Søknad om tillatelse til tiltak etter plan- og bygningsloven § 20-1		Berører tiltaket eksisterende eller fremtidige arbeidsplasser? ☐ Ja ☒ Nei
☒ Rammetillatelse		Hvis ja, skal samtykke innhentes fra Arbeidstilsynet før igangsetting av tiltaket. Byggblankett 5177 med vedlegg.
☐ Ett-trinns søknadsbehandling Oppfylles vilkårene for 3 ukers saksbehandling jf. § 21-7 annet ledd? ☐ Ja ☐ Nei		Berører tiltaket byggverk oppført før 1850, jf. Kulturminneloven § 25, andre ledd? ☐ Ja ☒ Nei
Søknad om ansvarsrett for ansvarlig søker Foreligger sentral godkjenning? ☐ Ja ☐ Nei Hvis nei, vedlegg byggblankett 5159.		Hvis ja, skal uttalelse fra fylkeskommunen foreligge før igangsetting av tiltaket. Opplysninger gitt i søknad eller vedlegg til søknaden, herunder oppretting eller endring av matrikkelenhet, vil bli registrert i matrikkelen.

Eiendom 227/281 Langgata 22, 0566 Oslo

Eiendom 10/1594 Langgata 22 Tilbakeføring av uthus

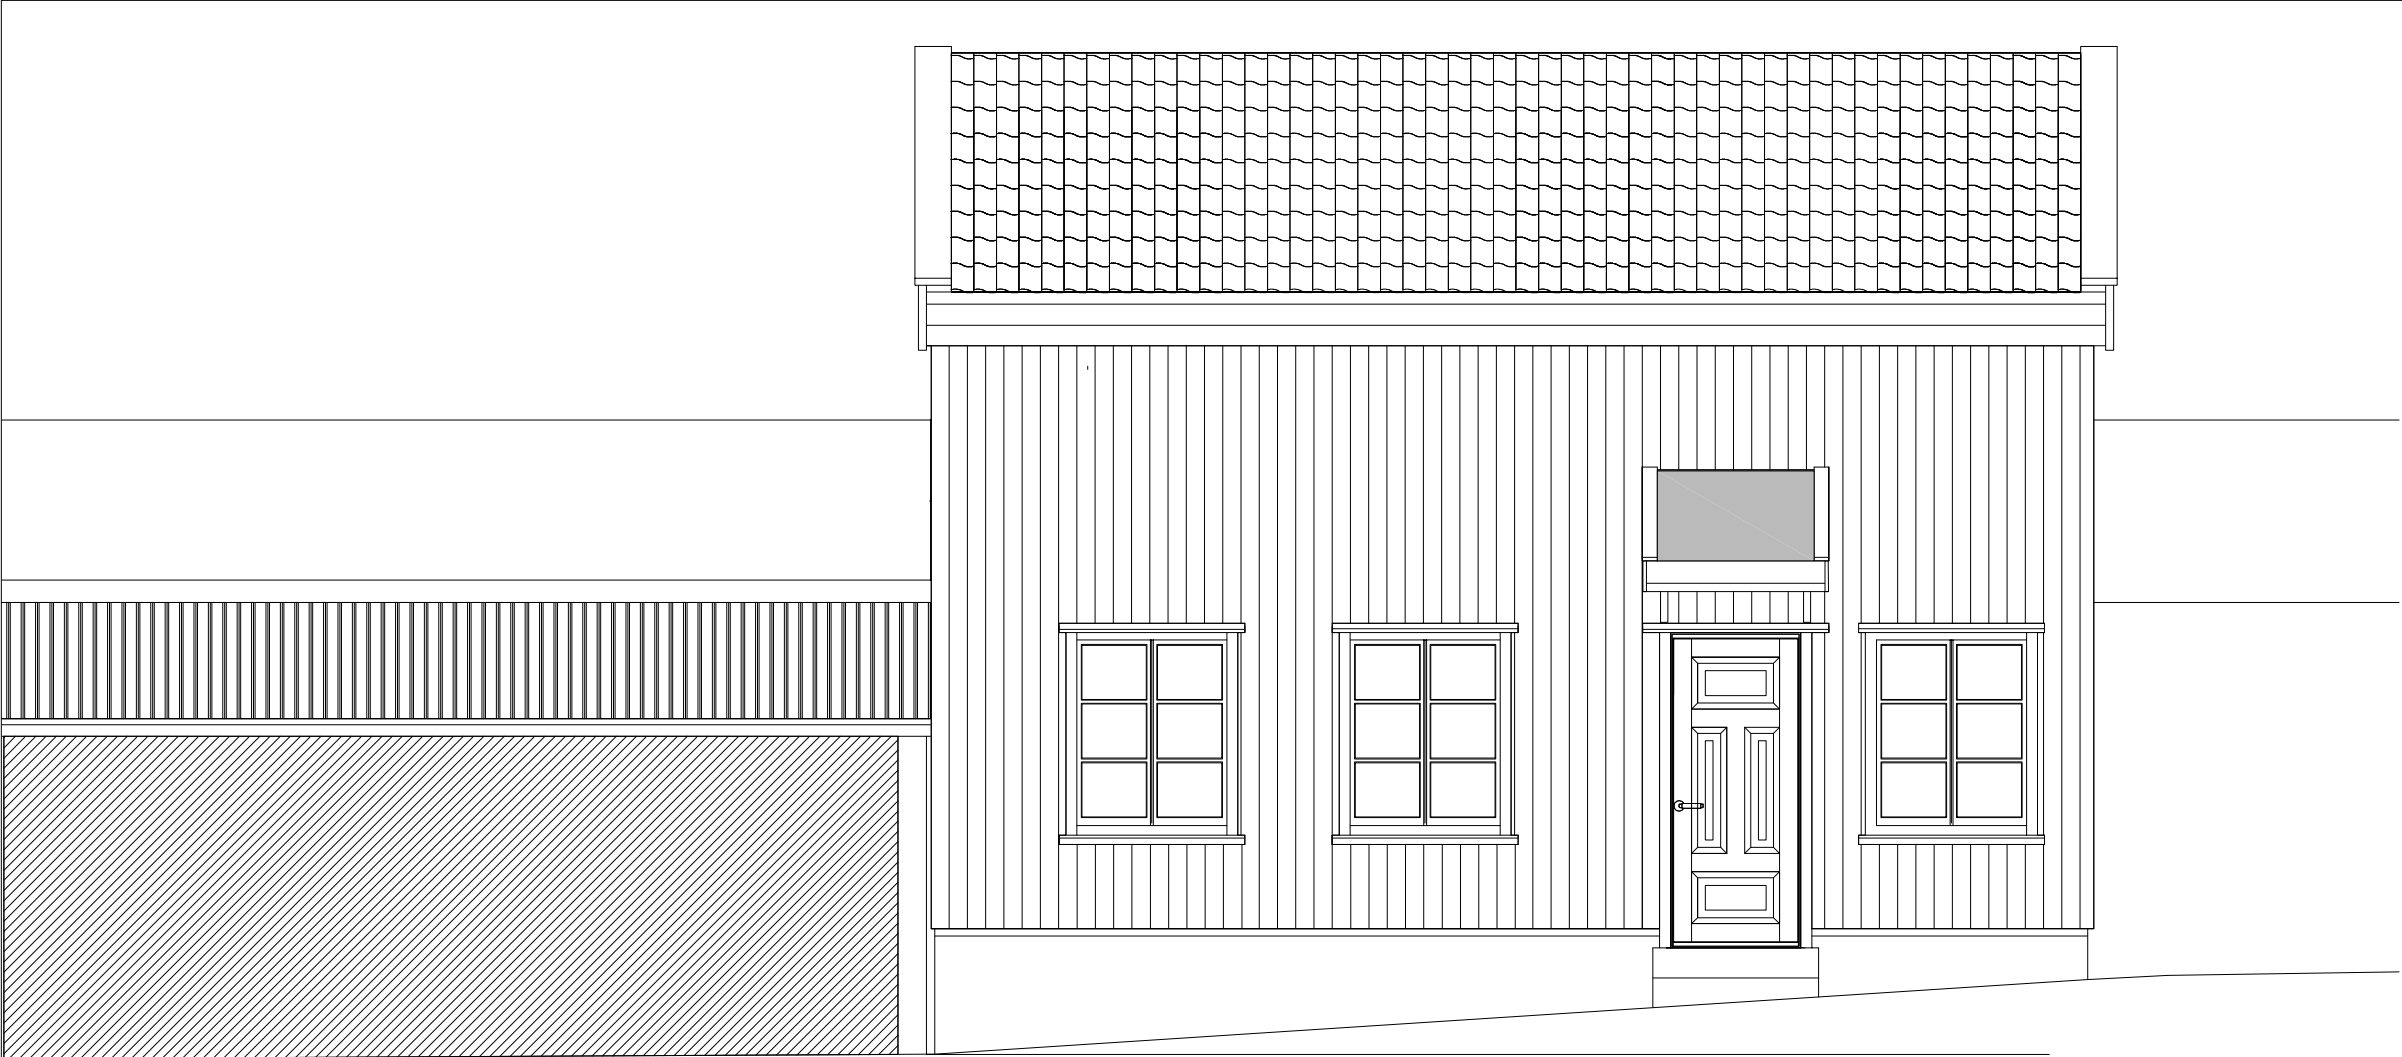
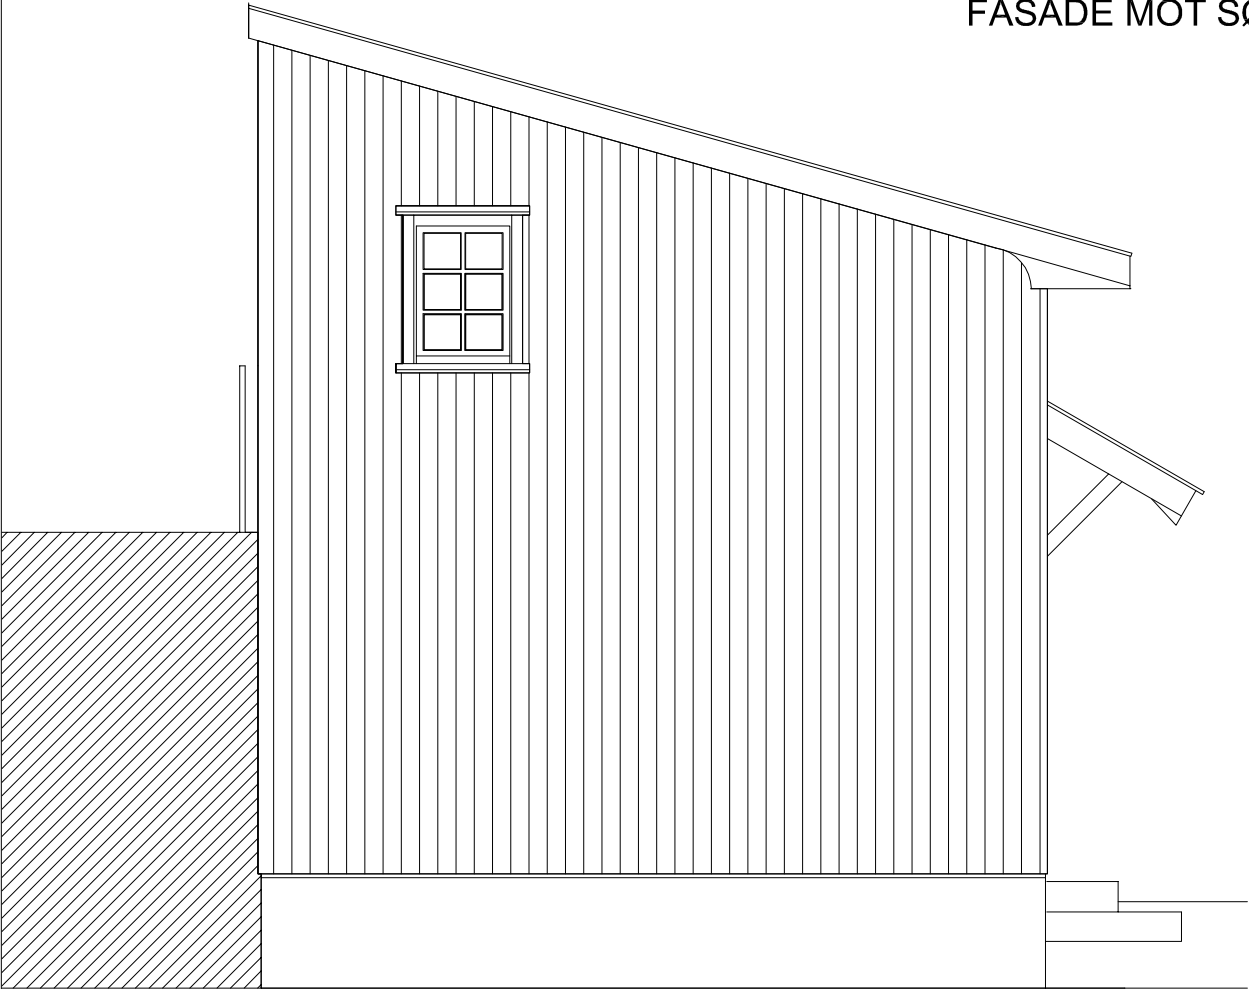
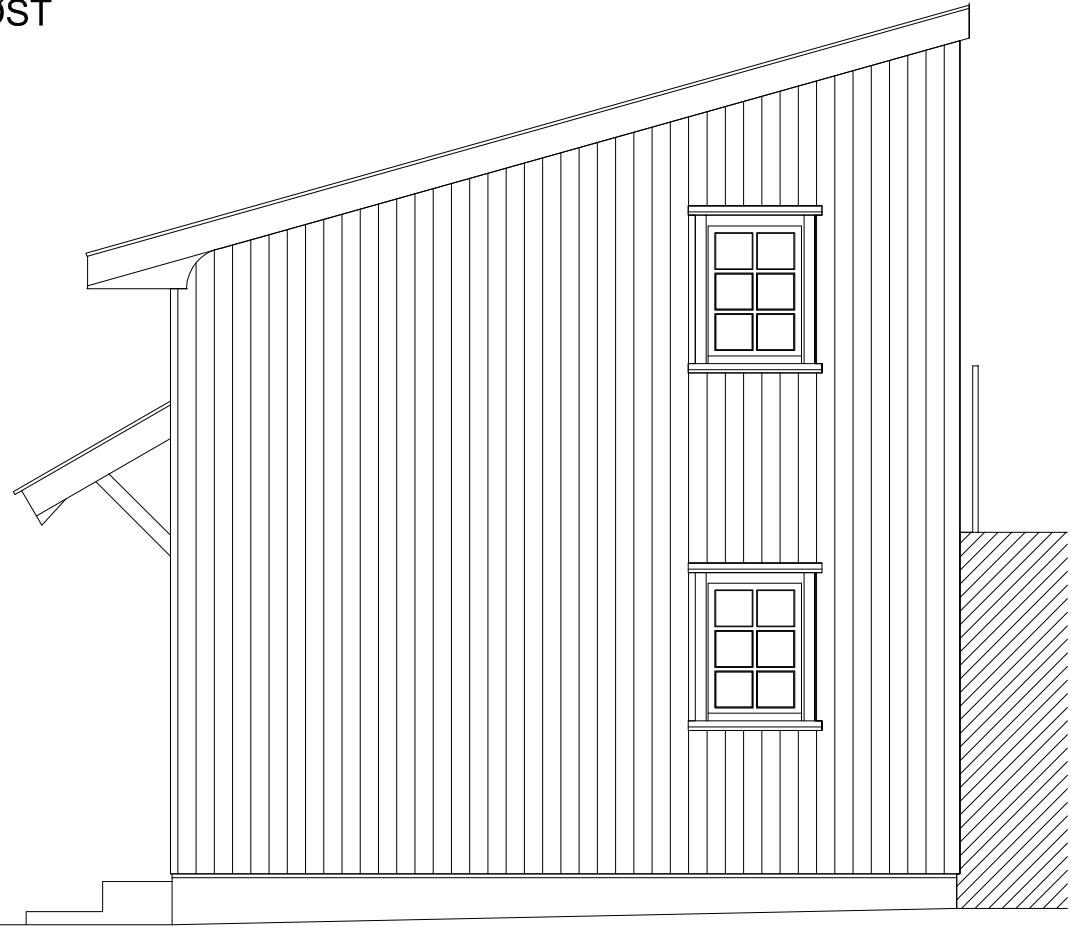
Plan- og bygningsetaten er av samme oppfatning som Byantikvaren, dvs. at tiltaket i hovedsak kan godkjennes med noen justeringer av fasadedetaljer, men at dette ikke gjelder for taket. Det avviker i for stor grad fra den bevaringverdige formen.

Bakgårdsbygningen er regulert til bevaring, og vi vurderer at tiltaket er i behov for dispensasjon fra gjeldende regulering ved planbestemmelsen § 3 a). Årsaken er at bevaringsmyndigheten i sin uttalelse av 21.12.2011, der storparten av endringene på bygningen aksepteres, også konkluderer med at hevingen av taket er en vesentlig endring av bygningsvolumet som ikke kan aksepteres.

Dersom Plan og bygningsetaten fastholder sitt syn at taket må senkes så betyr det at takets forsterkede toppsvill må senkes ca 500 mm lenger ned i veggkonstruksjonen for å oppnå samme takhøyde som det var før ombyggingen. (= topp av korrugerte aluminiumplater). Dette vil bety at tiltaket vil få et endret utseende i forhold til slik det var før ombyggingen av taket.
